ADDENDUM N° 1

PROJET: Remplacement de la finition intérieure et des appareils d'éclairage intérieurs et mise aux normes des issues de secours, École Henri-Beaulieu
235, rue Bleignier, St-Laurent, QC H4N 1B1

No. APPEL D'OFFRES : 21-112

DATE : 2022-01-17

DESSIN D'ARCHITECTURE**A002**

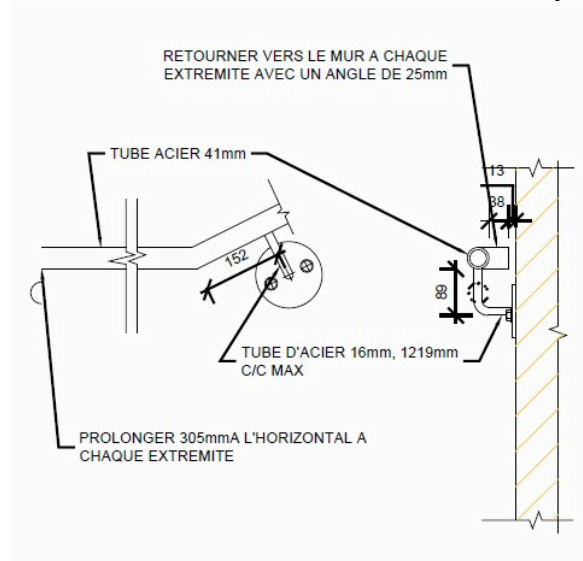
- Ajouter le DÉTAIL TYPIQUE DES MAINS COURANTES suivant au plan.
